COMMISSION ROYALE DES MONUMENTS ET DES SITES
KONINKLIJKE COMMISSIE VOOR MONUMENTEN EN LANDSCHAPPEN

N/Réf. :	BXL22052_714_PUN	BRUXELLES. Rue du Chevreuil, 28 Rue des Capucins, 17 - 21 (arch. Maurice VAN NIEUWENHUYSE)
Gest. :	GM	(= Classé depuis le 06 mai 2010 / Inventaire)
V/Réf. :	2043-0801/05/2023-050PU	<u>PERMIS UNIQUE</u>: Rénover, restaurer et réaménager les Bains du centre et de leurs équipements sportifs
Corr DPC:	C. Criquilion/ I. Segura	Demande de BUP – DPC / BUP – DU du/ 15/09/2023
NOVA :	04/PFU/1869562	
Corr DU:	Gilles Vandebrouck Julie Nannetti

Avis conforme de la CRMS

Plan de la zone d'entrée - sit. ex. et projetée - extr. du dossier de demande

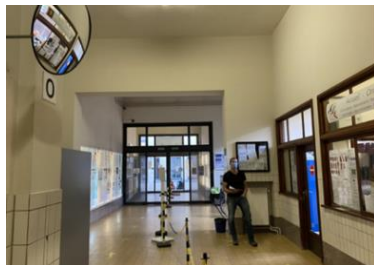
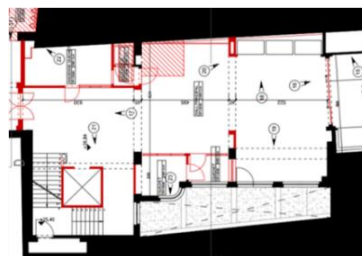
Le projet prévoit le réaménagement complet de la zone d'entrée en supprimant plusieurs éléments d'origine, dont le guichet-comptoir, ou en déplaçant d'autres (vitrines). L'accueil constitue un espace très qualitatif des bains de Bruxelles et les éléments qui le composent structurent la séquence de l'accueil.

La CRMS demande de **revoir profondément le traitement de la zone d'entrée de manière à maintenir son agencement d'origine et en misant sur la conservation/restauration des éléments encore en place.**

Le maintien de l'aménagement originel ne semble d'ailleurs pas incompatible avec le placement d'un nouveau comptoir ouvert destiné à mieux gérer et contrôler l'accès des visiteurs. Ce nouveau dispositif pourrait s'intégrer discrètement dans l'espace existant. La zone d'attente pour vélos et poussettes pourra être aménagée à l'emplacement du petit parking vélo actuel, situé juste à côté du guichet-comptoir, sans le bouleversement proposé de l'aménagement d'origine.

Photomontage du petit bassin (état projeté) – extr. du dossier de demande

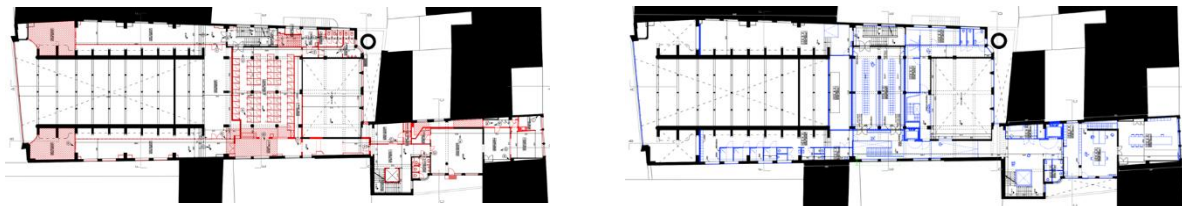
Les interventions projetées sont de nature à très fortement transformer le petit bassin, notamment par la rehausse des plages et la suppression de murs carrelés (nouvelles plages recouvertes d'époxy blanc). Cette intervention est motivée par le fait que la conception d'origine (avec un petit muret qui contourne le bassin) ne 'correspondrait plus aux usages actuels des nageurs et sauveteurs' et par l'utilisation des autolaveuses ne pouvant pas franchir les marches existantes. **La CRMS s'oppose fermement à cette intervention, qui modifierait radicalement la configuration et l'esthétique de cet espace patrimonial majeur du bâtiment classé, comme le montre le photomontage de l'état projeté.** Le maintien des plages à leur niveau actuel éviterait par ailleurs le placement d'un

Les autres transformations ne respectant pas la situation d'origine du petit bassin doivent également être écartées ou revues. Ainsi l'ajout de parois en aluminium perforé sur toute la hauteur et toute la longueur du mur latéral (côté est) ne peut être accepté, car ces dispositifs porteraient atteinte à la symétrie de l'espace en cachant les baies (même si elles ont été rendues opaques, elles répondent en miroir à celles du côté ouest) et les pilastres. Si un espace de rangement est indispensable dans l'espace du petit bassin, il devra se limiter à une travée (au fond de l'espace).

Le placement de parois au niveau des douches du petit bassin doit également être revu, car cela modifierait trop sensiblement les perspectives visuelles vers cette zone.

Le photomontage de l'état projeté montre que les colonnes seraient carrelées sur toute leur hauteur. Cette modification ne peut pas être autorisée.

Garde-corps existants de la tribune
Photos extr. du dossier de demande

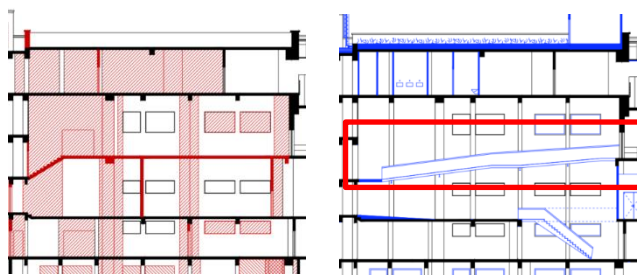
- **Le remplacement de l'escalier menant vers les vestiaires au +4 par une volée d'escalier orientée dans l'autre sens** : la CRMS n'accepte pas cette intervention qui modifierait la perspective vers le flanc sud du bassin. Elle demande de maintenir ce lien direct entre le bassin et le +4 et de gérer autrement le contrôle d'accès au wellness ;

- **Le démontage du lanterneau existant au-dessus de la tribune devant la buvette** : malgré le fait que celui-ci ne bénéficie plus d'un éclairage naturel (local technique en toiture), la CRMS estime qu'il s'agit d'un élément caractéristique qui doit être maintenu et valorisé. Elle préconise de prévoir un éclairage artificiel évoquant l'éclairage zénithal d'origine.

- **Le doublage du garde-corps des tribunes par de garde-corps en acier blanc** : la proposition serait visuellement dénaturante, car très fermée et opaque. La CRMS, qui encourage la réutilisation des tribunes actuellement inaccessibles pour des raisons de sécurité (garde-corps trop bas), propose d'intervenir avec un doublage plus léger (par ex. une résille plus ouverte, de teinte aluminium comme les garde-corps d'origine ou un dispositif fermé) et plus compatible avec l'esthétique très fine des garde-corps tubulaires. Un mock-up devrait permettre d'en évaluer l'impact.

Cabines individuelles d'origine – extr. du dossier de demande

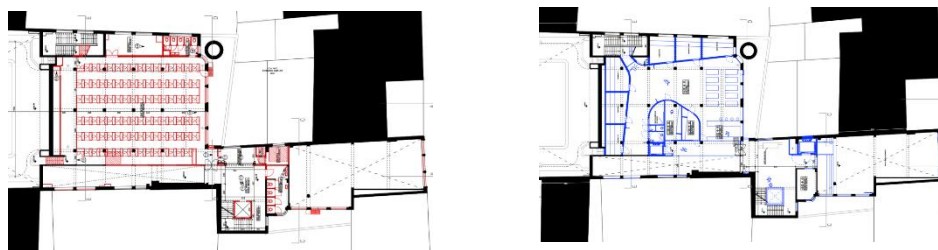
L'étage +3 est entièrement couvert par le classement, y compris les vestiaires. Le projet prévoit de les conserver/restaurer partiellement (3 rangées de cabines individuelles). Pour augmenter le confort d'entretien et dans un souci d'améliorer l'hygiène, les cabines maintenues seraient cependant suspendues au plafond par des éléments de tôlerie pliés.

Si la CRMS peut admettre le démantèlement d'une partie des cabines individuelles pour pouvoir installer des douches, elle ne peut souscrire au nouveau système de suspension des cabines qui en modifierait l'aspect. **S'agissant d'éléments classés et des seules cabines d'origine qui seraient maintenues dans le bâtiment, la CRMS demande de les maintenir/restaurer selon leur état d'origine.** Cependant, il semble que les cabines du +4, vouées à disparaître pour l'aménagement du wellness, seraient en meilleur état que celles du +3. Si c'est le cas, la CRMS ne s'opposerait pas au remplacement des cabines du 3^e étage par celles récupérées du +4 pour autant que la configuration reste identique. La CRMS insiste, par ailleurs, sur le maintien et la restauration du revêtement de sol d'origine, ainsi que du carrelage habillant les colonnes.

+5 : démolitions et sit. projetée de la buvette – extr. du dossier de demande

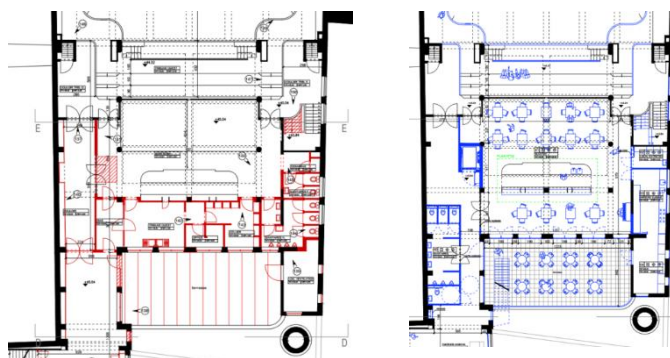
La buvette, en surplomb du grand bassin, est d'une grande qualité architecturale et constitue un des espaces patrimoniaux emblématiques des Bains méritant une approche conservatrice stricte. L'espace de la buvette est actuellement tourné vers le grand bassin et les tribunes et fermé à l'arrière (côté cour) et. Le projet souhaite ouvrir l'arrière pour la mettre en connexion avec la toiture-terrasse arrière donnant sur la place du Jeu de Balles (percement du bar). Le

La CRMS souscrit au principe d'aménager une terrasse sur la toiture plate en lien avec la buvette. Cependant, les réaménagements intérieurs de la buvette seraient trop pénalisants pour le patrimoine. Les nouveaux sanitaires se situeraient dans un espace de grande qualité, situé à l'articulation du grand bassin, du couloir et de la buvette et leur installation conduirait à la modification drastique de sa spatialité et à la suppression de plusieurs éléments de grande qualité (e.a. des portes en style paquebot). En outre, le caractère fermé de l'arrière du bar disparaîtrait complètement.

La CRMS demande de renoncer à ce réaménagement impactant et plaide pour le maintien du bar de la cafeteria tel qu'il existe et de la localisation existante de la cuisine et des sanitaires. La connexion entre la buvette et le couloir donnant accès à la toiture-terrasse devrait se faire via **le sas existant qui doit également être conservé dans sa configuration d'origine.** Éventuellement, la baie donnant accès à la toiture pourrait être élargie de manière à faciliter cet accès. Une solution devra par ailleurs être trouvée pour permettre aux PMR de franchir la marche qui sépare le couloir de la toiture-terrasse.
